BRUXELLES. Avenue Marnix 21 (arch. A. DIERICKX)

SUIVI DE CHANTIER : Transformation de 2 hôtels de maître en un hôtel de charme - modifications au PU. Suivi d'avis conforme de la CRMS dans le cadre du suivi de chantier

Avis de la CRMS

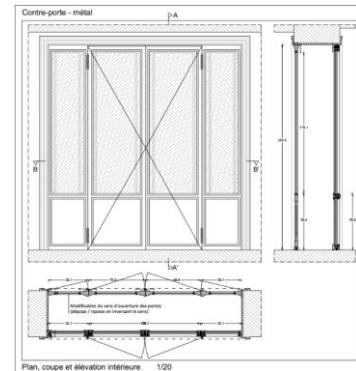
- L'ajout de contre-portes acoustiques entre les futures salles de massage au niveau -1 ;

Afin d'améliorer l'acoustique, jugée insuffisante pour les locaux concernés, il est demandé l'ajout de contre-portes vitrées acoustiques en acier, intégrées dans l'ébrasement des baies avec découpe ponctuelle et la modification du sens d'ouverture des portes en bois existantes afin d'éviter des conflits avec les nouvelles portes.

Pour la CRMS, le principe des 3 interventions est acceptable et justifié pour les raisons de fonctionnement exposées. Les détails sont soignés, réfléchis et bien intégrés. Si la composition proposée pour la nouvelle porte 2.3 est justifiée par la nécessaire cohérence d'ensemble de toutes les portes du passage cocher, ce n'est cependant pas le cas de la porte 2.2. Cette dernière pourrait, quant à elle, être de facture contemporaine (ne pas produire des moulurations à l'ancienne). Il s'agit bien entendu qu'elle soit autorisée sur la plan cadastral et urbanistique, mais au niveau patrimonial, elle peut être acceptée.

Localisation de la porte

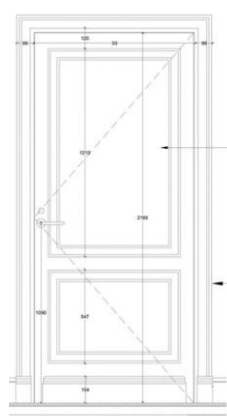
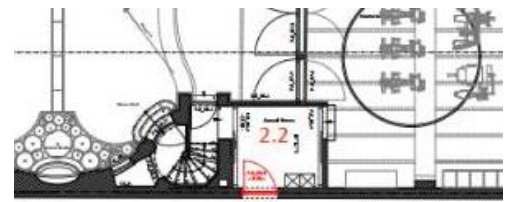
- La création d'un passage au niveau 0 entre la parcelle Marnix 20 et la parcelle Marnix 21-22 ;

La parcelle n°20 appartient aux mêmes propriétaires que les parcelles des n°s 21/22 et les trois bâtiments ont une affectation proche, en terme de fonctionnement à savoir : hôtel pour les bâtiments 21-22 et appart-hôtel au n°20. Le maître d'ouvrage souhaite rendre plusieurs services de l'hôtel accessible aux clients de l'appart-hôtel. Il est demandé la création d'un passage au rez-de-chaussée dans la cour du n°20 pour donner accès à l'une des pièces secondaires des anciennes écuries du n°21. Les dimensions seraient celles d'une porte standard (93 cm x 211 cm). Les architectes proposent de mettre en œuvre une porte moulurée, imitant les portes anciennes du n°21 (porte numérotée 2.2).

Élévation de la nouvelle porte proposée à gauche et la nouvelle porte vers le n°22 déjà autorisée et validée par permis à droite.

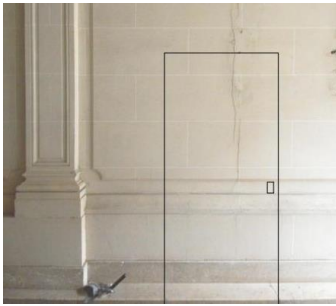
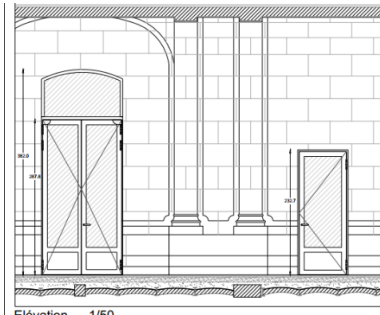
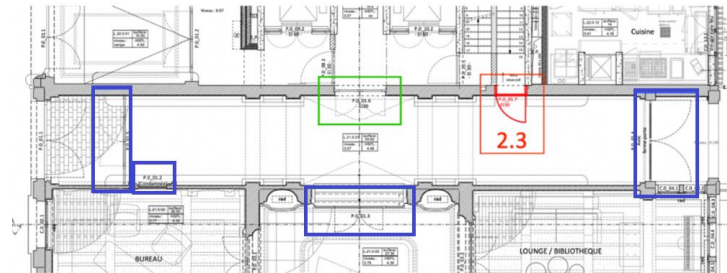
- La modification de la composition de la nouvelle porte dans le porche du n°21 ;

Dans le permis délivré, la porte était prévue 'invisible'. Mais il n'est pas possible de mettre en œuvre le détail du permis sans opérer une découpe d'une partie du soubassement en pierre du mur, du côté de l'ouverture. Une alternative à la porte 'invisible' est donc proposée. Elle consiste à créer une nouvelle porte qui s'accorde, en terme de composition, avec la nouvelle porte métallique autorisée par permis

dans le passage cocher et qui, elle-même s'accordait, avec les 3 portes anciennes existantes. Ainsi l'ensemble des portes du passage serait cohérent.
